Doplňěk technické zprávy v rámci revize DPS č.K1-1, K2-2 dle Smlouvy o dílo ze dne 18.2. 2015 řešící:

Název akce:	Oprava a rekonstrukce areálu klášterů Český Krumlov – část areál bývalého kláštera řádu sv. Kláry
Místo akce:	Český Krumlov, areál mezi ulicemi Latrán a Pivovarská k.ú. Český Krumlov, 622931 p.č.766/1 – K1, K3 p.č.711/1 – K2 p.č.712 – K4 p.č.766/2 – K5
Stavebník:	Město Český Krumlov náměstí Svornosti 1, 381 01 Český Krumlov IČ: 00245836
Partneři projektu:	Městské divadlo Český Krumlov IČ: 65006267 Horní ul. 2, 381 01 Český Krumlov Kontaktní osoba/ředitel: Jan Vozábal Tel.: 602 331 162 E-mail: jan.vozabal@divadlock.cz Manažer projektu: Ing. Kateřina Slavíková Tel.: 602 308 852 E-mail: katerina.slavikova@divadlock.cz
Generální projektant:	<u>Sdružení pro zpracování projektové dokumentace akce opravy a rekonstrukce areálu klášterů Český Krumlov – část areál bývalého kláštera řádu sv. Kláry</u> <i>Masák & Partner s.r.o.:</i> Ing. arch. Jakub Masák autorizovaný architekt bez specifikace oboru č. autorizace: 03 086 Rooseveltova 39/575, Praha 6, 160 00 tel.: 777 121 003 e-mail: masak@masak-partner.com <i>Metropjekt Praha, a.s.</i> Ing. David Krása – místopředseda představenst

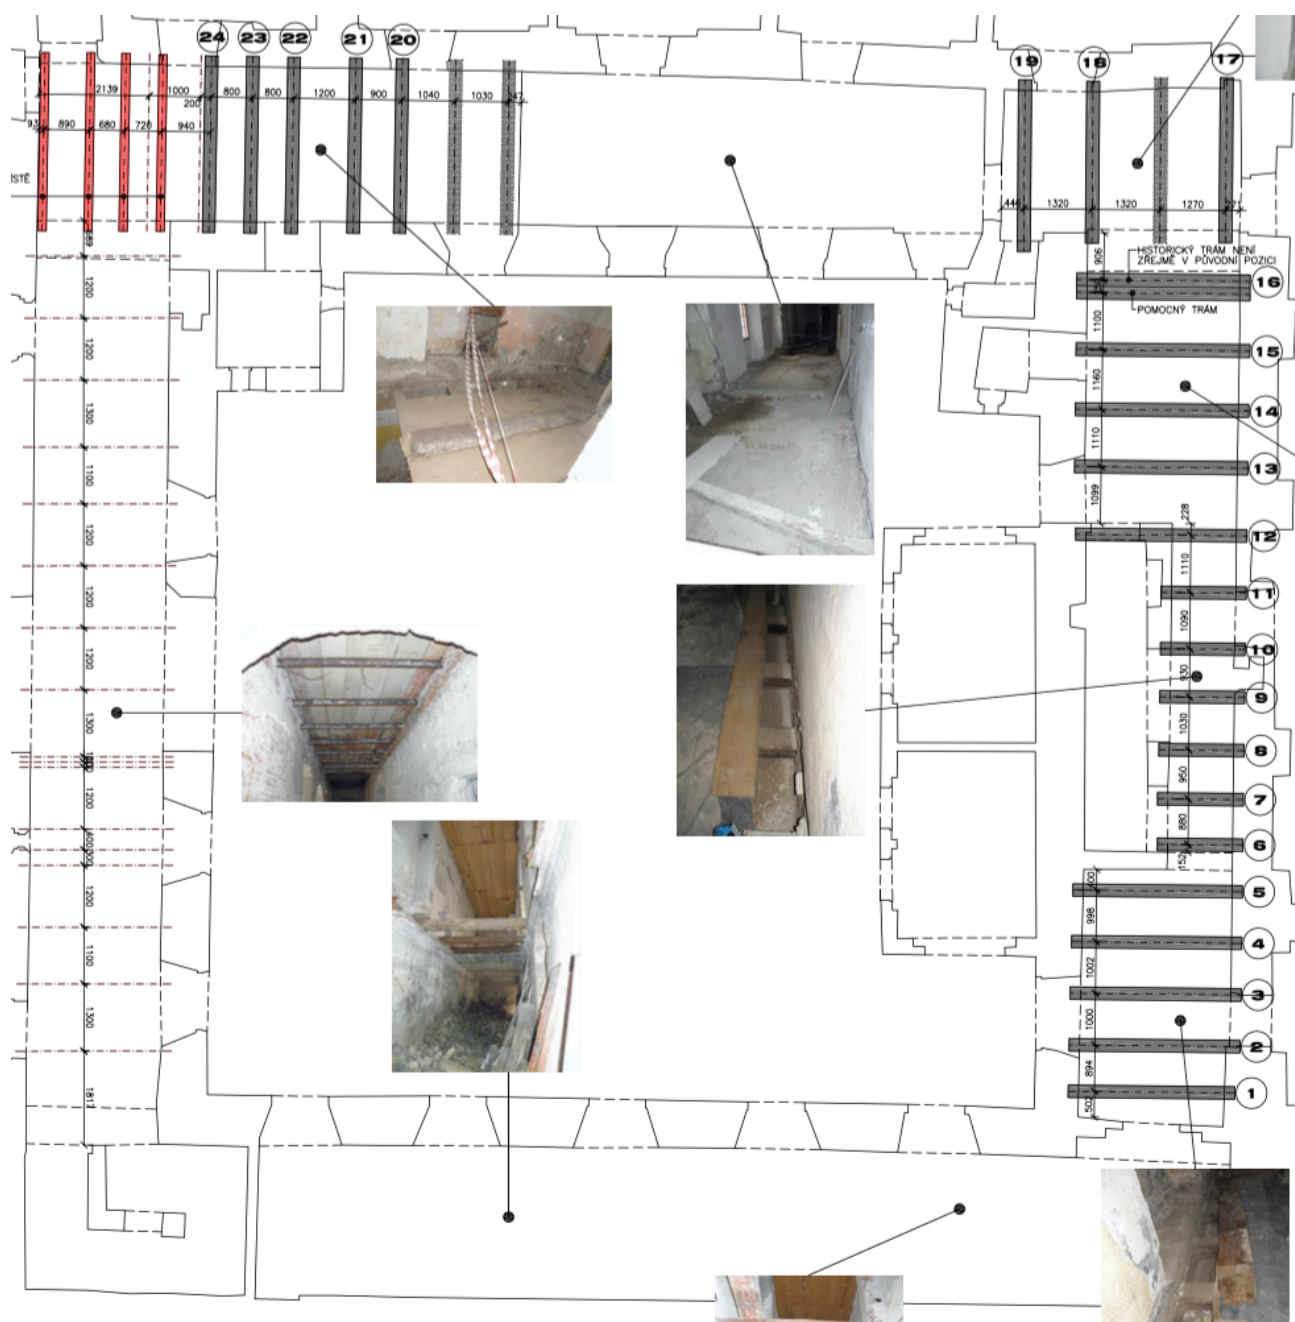
V rámci stavby a návaznosti na objevené gotické sklepy (viz.níže) je navržena úprava výšek nových podlah v části 1.NP (v závorce poznámka s popisem změny):

Výška podlahy v DPS 10/2011	Nově navržená výška
K1-1-014 0,000	+0,150 (z důvodu zastropení
sklepů, v části chodby nově navržená rampa 4,2% od vstupních dveří)	
K1-1-015 +0,250	+0,150
K1-1-016 +0,250 (prkenná)	+0,150 (cihelná dlažba)
K1-1-017a +0,250	+0,150
K1-1-017b +0,250	+0,150
K1-1-018 +0,250	+0,150
K1-1-020 +0,250 (prkenná)	+0,150 (cihelná dlažba)
	+0,300 (cihelná dlažba – schod
	z důvodu klenebního pásu
	v podlaze)
K1-1-021 +0,250	+0,150
K1-1-022 +0,250	+0,150
K1-1-025 +0,020 (prkenná)	+0,200 (z důvodu zastropení
sklepů, cihelná dlažba)

Nad trámem č. 20 je vložen v chodbě 2.NP schod:

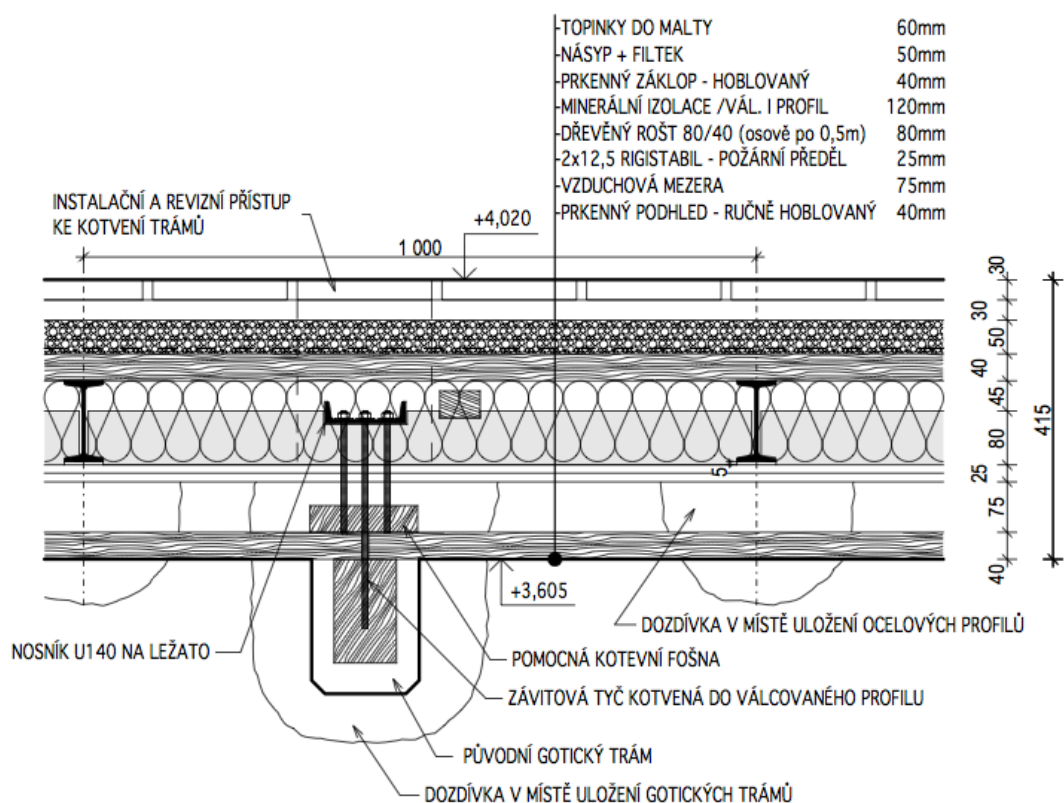
Gotické trámy nejsou na navrhovaný provoz unosné. Z tohoto důvodu je nutné nad nim realizovat novou stropní konstrukci, která bude zároveň požárním předělem mezi požárními úseky. Stropní konstrukce je navržena z ocelových I profilů. V místě stropních trámů č.20 – 24 je navržena snížená skladba:

Řešení v místě schodišťové stěny:

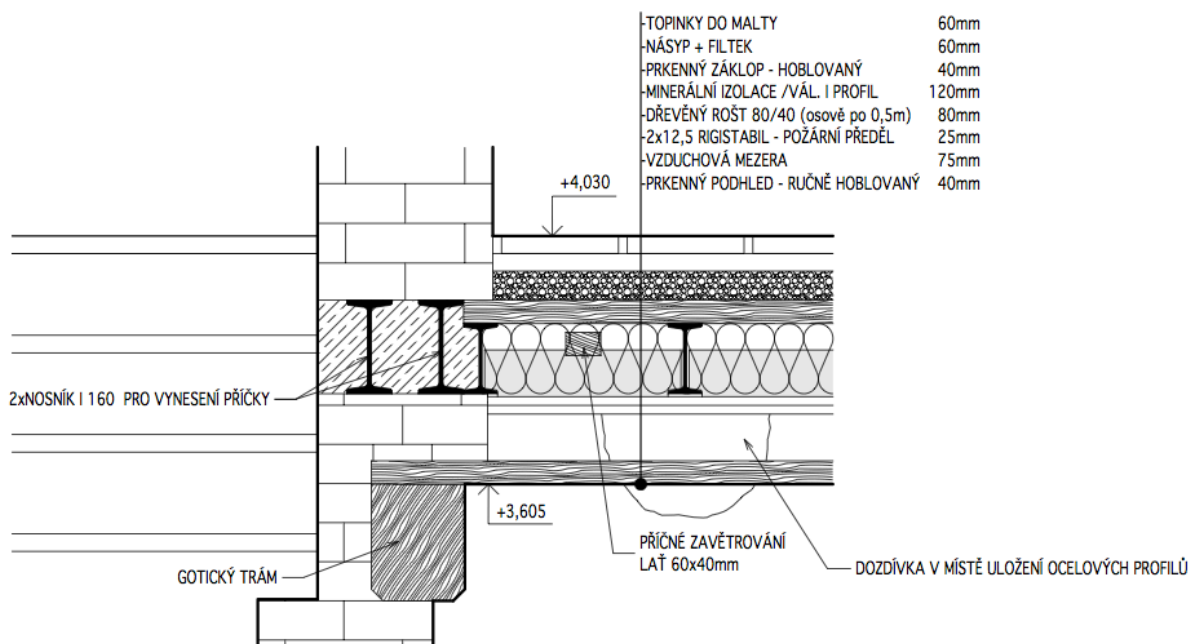
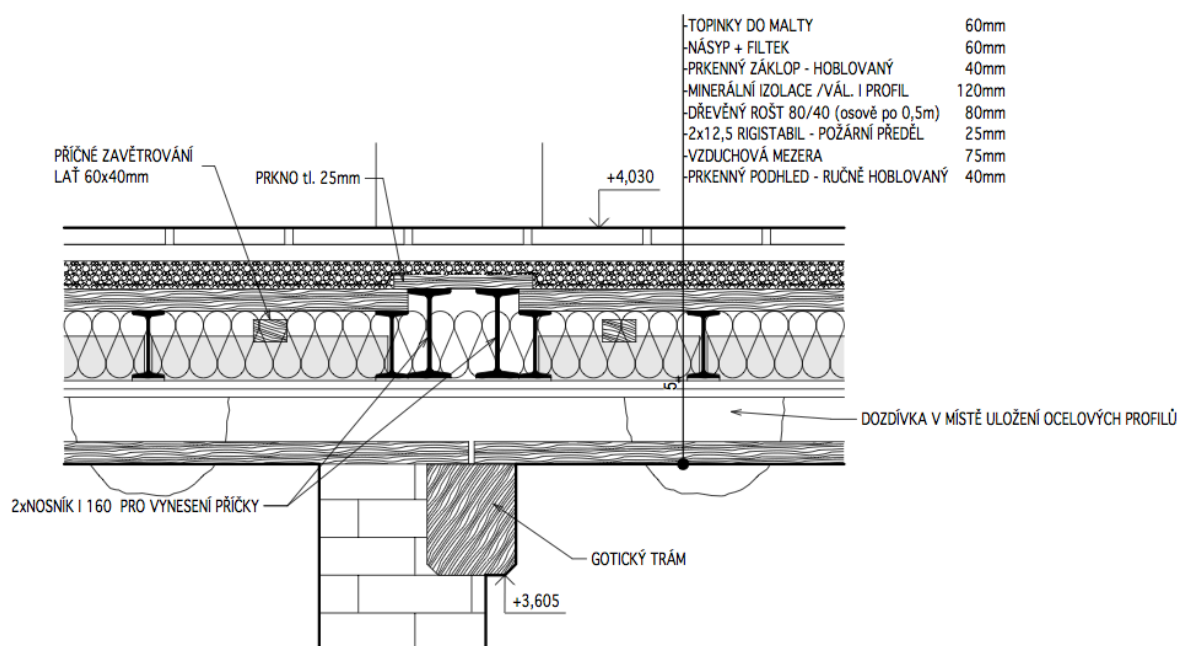
Detail vyvšení trámů č.17 – 19 z důvodu špatné únosnosti i po restaurování a vložení protéz:

Replika biedermaierových kachlových kamen K1-2-007 (nahrazují v DPS navržený typový výrobek „empírových“ kamen) – X49:

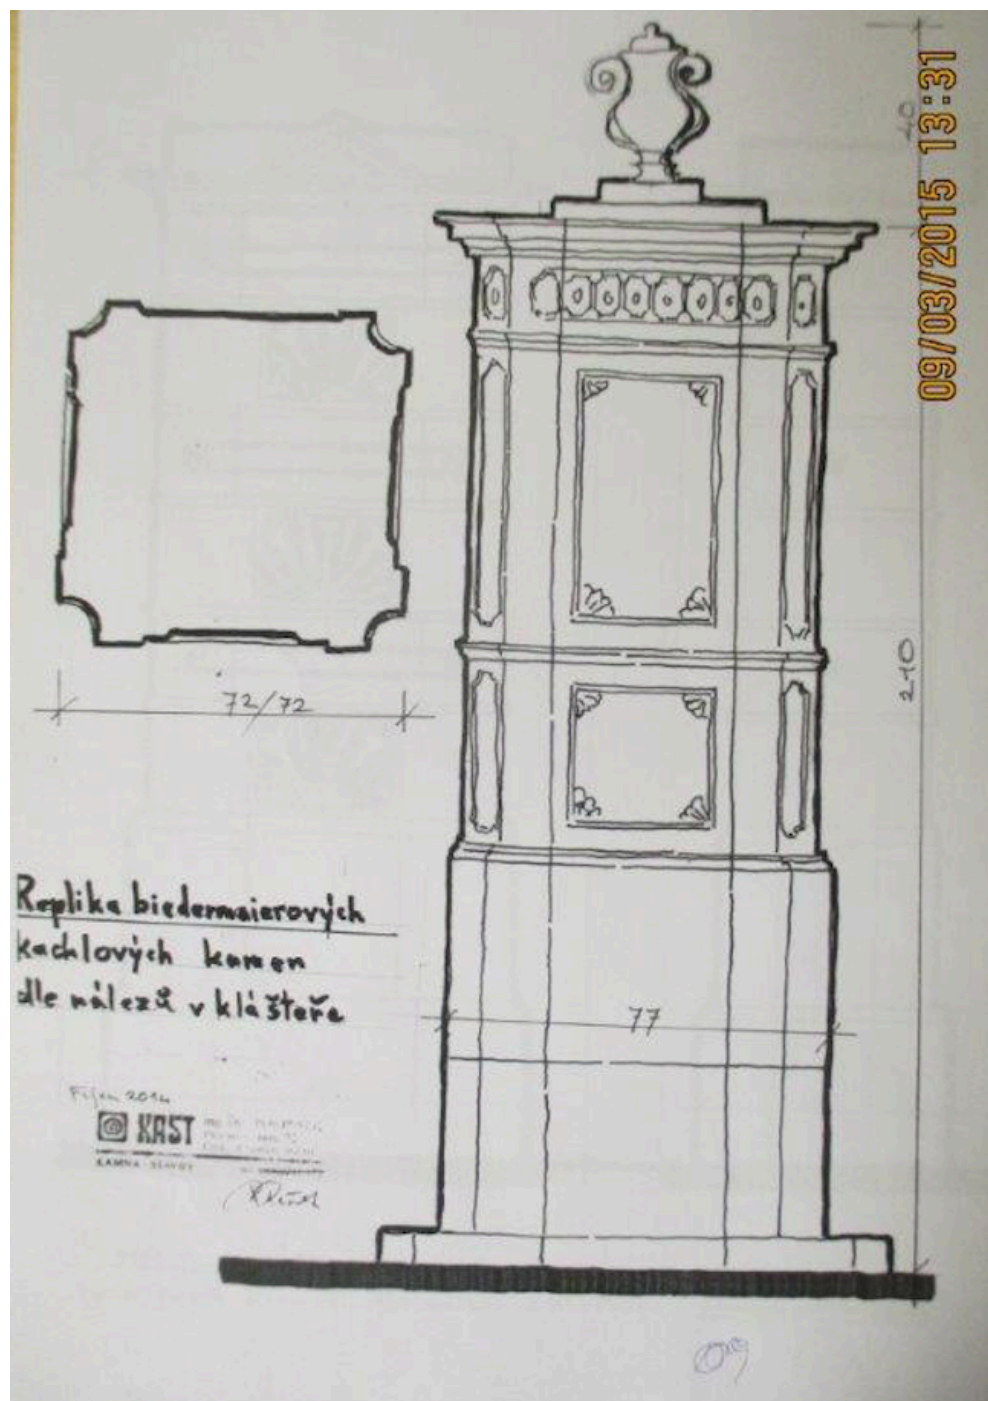
Do velkého sálu se středovým pilířem K1-2-006 jsou navržena velká kamna barokní, zelená, kde byla dochována největší sbírka původních střepů z kachlů. Tato kamna jsou zajímavá svojí zvláštností, kde je použito zakřivení velké plochy nástavce pouze

29. doplnění kované mříže do parteru mezi objekty K3 a K1 (Z117)

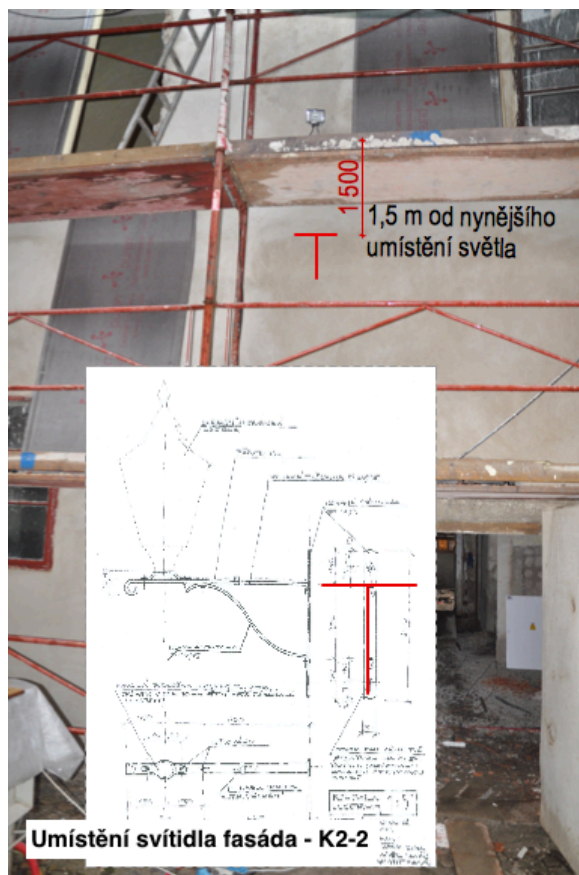
Na základě požadavku zadavatele je z důvodu zamezení přístupu do úzké uličky (K1-K3) mimo provozní dobu objektu navržena historizující (kovaná, oblouková, provlíkaná) mříž Z117.
